### MINUTA DE JUNTA DE ACLARACIONES 1

**PAVIMENTACIÓN CON EMPEDRADO AHOGADO DE LA CALLE CIRCUITO JULIAN GASCON MERCADO, ENTRE ROBERTO GOMEZ REYES Y LAZARO CARDENAS, EN LA COLONIA GOBERNADORES, MUNICIPIO DE TEPIC.**

No. De Licitación: DGIUV-LP-2019-003

**MINUTA DE JUNTA DE ACLARACIONES 2**

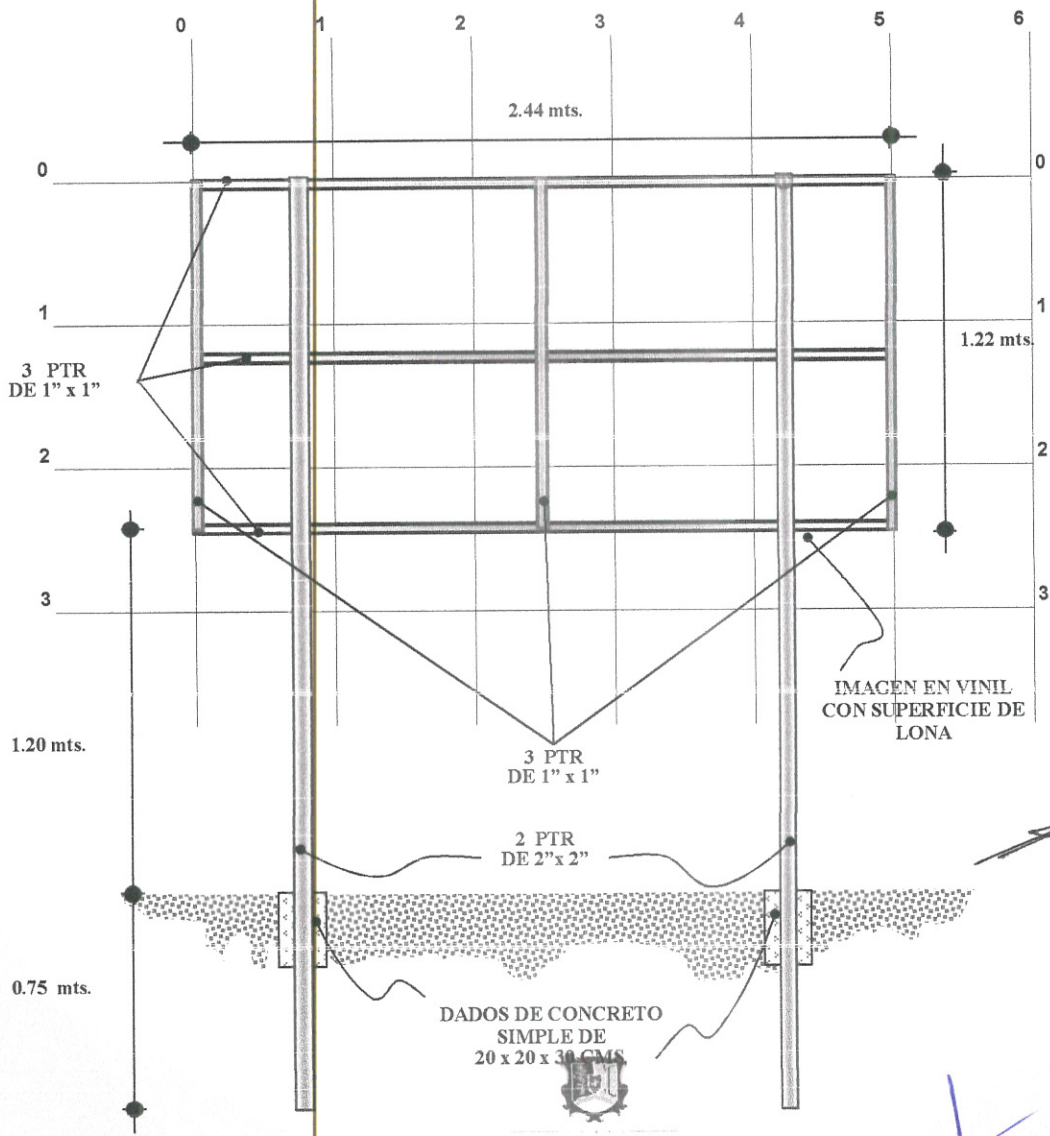
No.	PREGUNTA	No.	RESPUESTA
	<b>CINCO CONTEMPORANEA, S.A. DE C.V.</b>		
1	Del catálogo de conceptos en el numeral 30, que refieren a pozo de visita tipo común de 1.00 a 2.50 mts de profundidad, en la descripción del concepto menciona el retiro de cimentación de concreto simple, favor de especificar las dimensiones del mismo o proporcionar detalle para su análisis.	1	Deberá de considerar para la elaboración de su precio unitario pozo de visita tipo común de 1.00 a 2.50 mts de profundidad, incluye: plantilla de mampostería de tercera con mortero cemento arena 1:3, muros de tabique de 28 cms., aplanados con mortero cemento-arena de 1:3, concreto F'c= 150 kg/cm2, acero de refuerzo, aplanado en todo el interior y exterior, incluye: brocal y tapa de fofo de 63 cms de diámetro según proyecto, así como cualquier otro elemento necesario para su correcta instalación y ejecución de p.u.o.t.
2	Del catálogo de conceptos en el numeral 31, que refieren a suministro y colocación de brocales y tapas de fo.fo., en el análisis anterior, concepto 30 correspondiente a pozo de visita ya solicita el suministro de los brocales de Fo.Fo., se deberán omitir del concepto anterior o se deben de considerar en ambos conceptos el suministro de los brocales.	2	Deberá de considerar para la elaboración de su precio unitario el suministro y colocación de brocales y tapas de Fo.Fo. en ambos conceptos.

**FORMATO B-3-4**

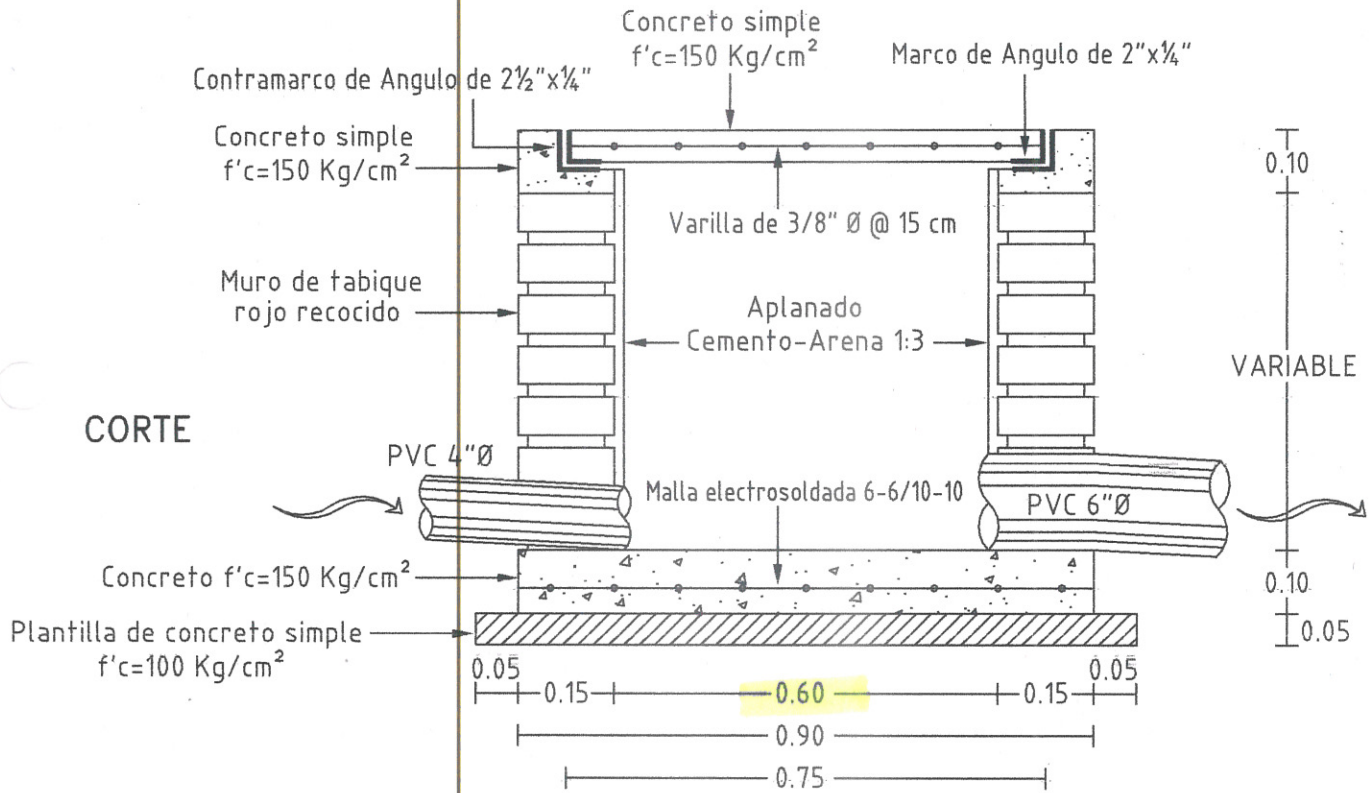
8	En el formato de utilidad se solicita desglose de SAR, INFONAVIT e INSPECCION Y VIGILANCIA, ¿Dónde debe considerarse el PTU e ISR?	8	En este acto se hace entrega de formato (anexo)
	<b>ARQ. EDGAR PALAFOX PALACIOS</b>		
9	En el concepto 25 silleta de 12"x16" traemos tubo de 8"x6". ¿Cual es la medida de la silleta correcta ya que el catalogo tiene 12"x6" y la tubería es de 8"?	9	Deberán de considerar para la elaboración se su Precio Unitario silleta de 8"x6".

SAR % \_\_\_\_\_  
INFONAVIT % \_\_\_\_\_  
GASTOS DE INSPECCION Y VIGILANCIA % \_\_\_\_\_  
ISR % \_\_\_\_\_  
PTU % \_\_\_\_\_
